## 復 命 書

名古屋城西之丸整備事業他に関する状況説明(内容は別紙のとおり)

## 西之丸蔵跡表示の考え方について

## 名古屋城本丸搦手馬出石垣修復について

第2図 解体範囲と解体前所見

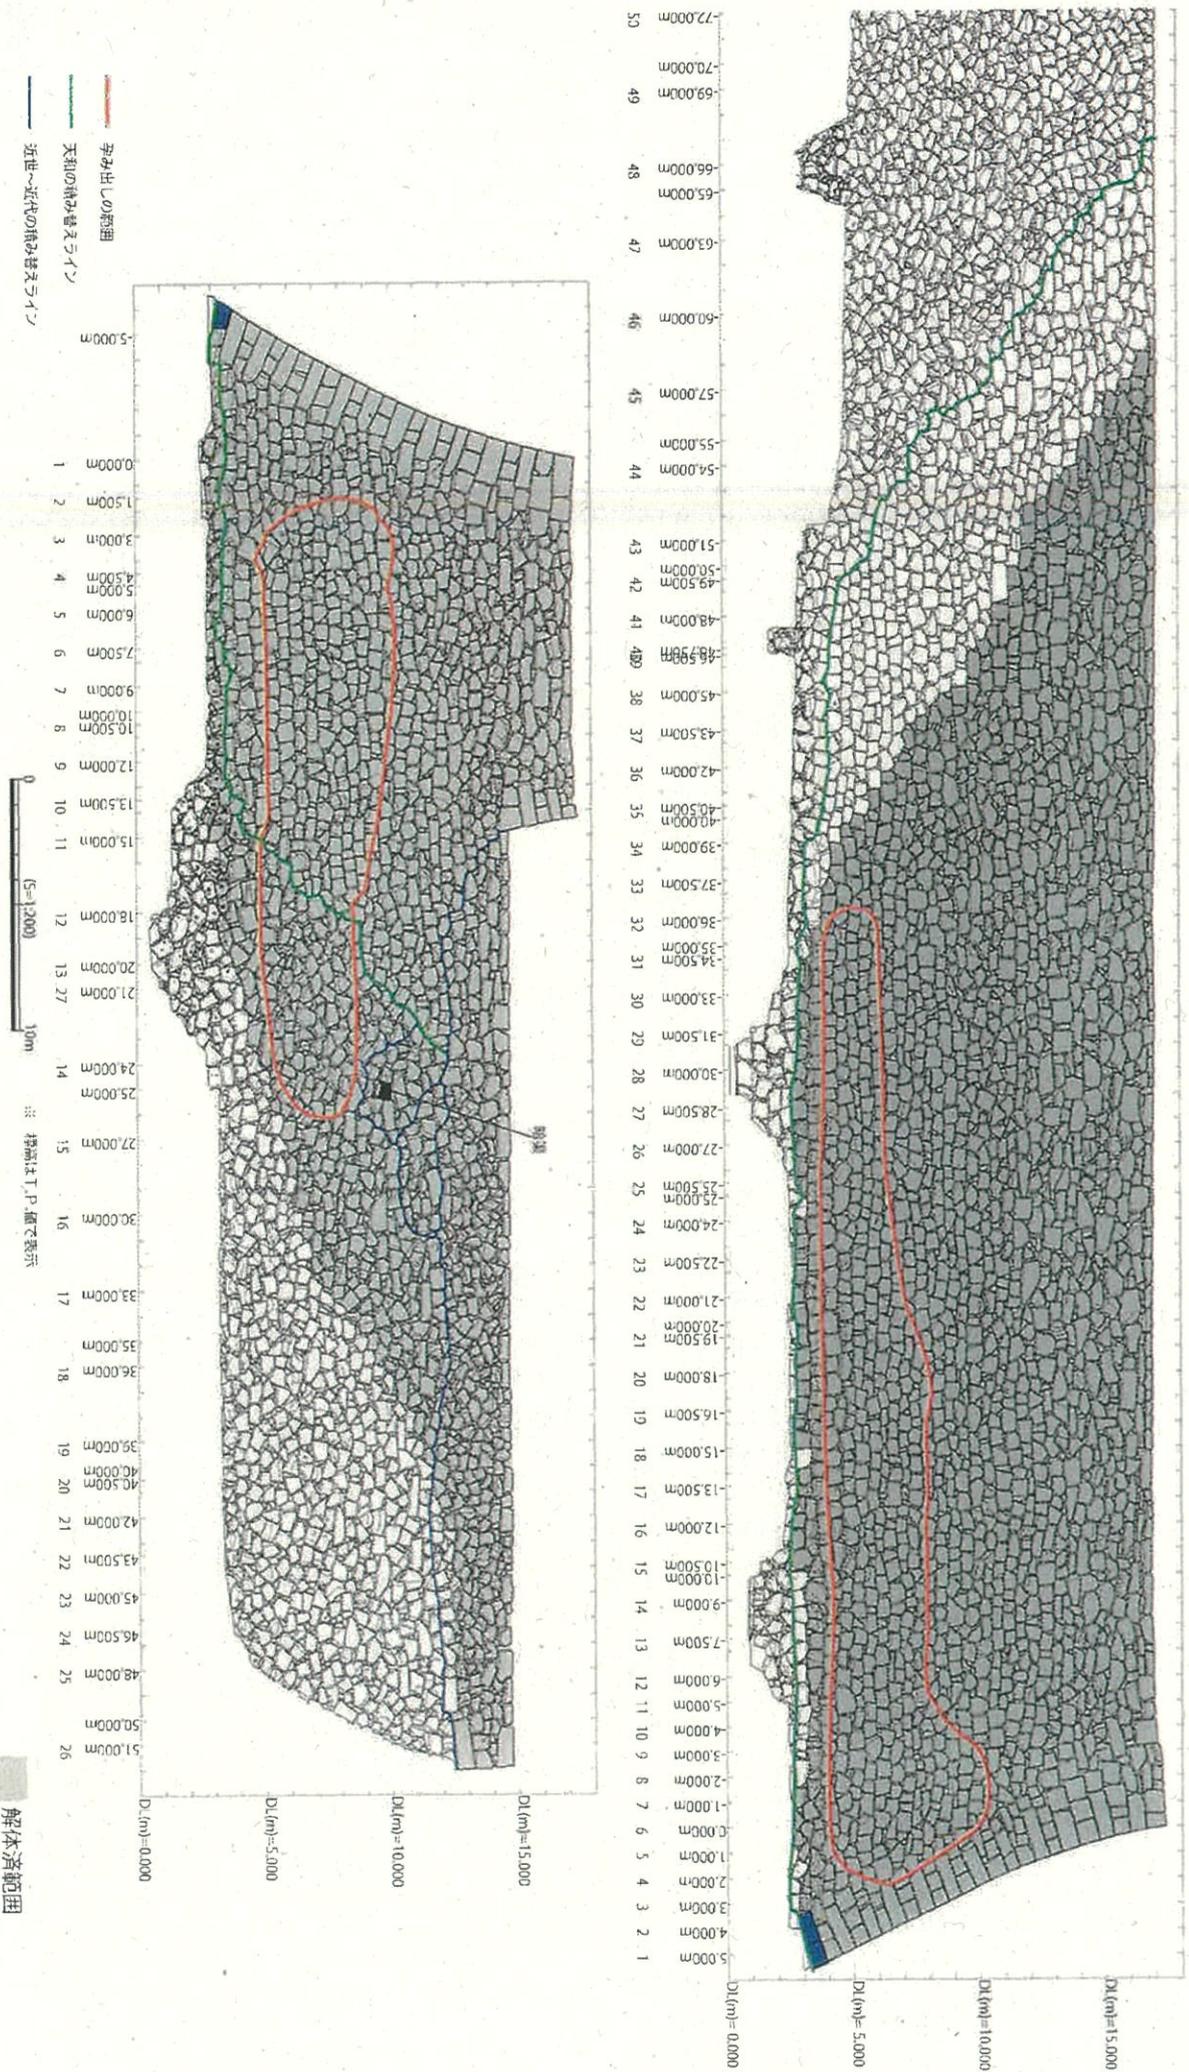
- ・現在の許可について今年3月に期間を延長したが、再延長を考えている
- ・積直しの計画が出来上がった時点で現状変更許可申請を切り替えたい
- ・切り替えるとはどういう意味か？
  - 設計が完了するまで仮設物の存置が必要なので包括現変を延長し、その後、設計が出来た所で完了扱いとして、積直しの現状変更を新たに申請する
- ・前任者に確認するので、参考に最初からの現状変更の履歴を一覧にしてほしい
  - 速やかにまとめて提出する
- ・次の現状変更は包括ではなく通常のものか？
  - その通り
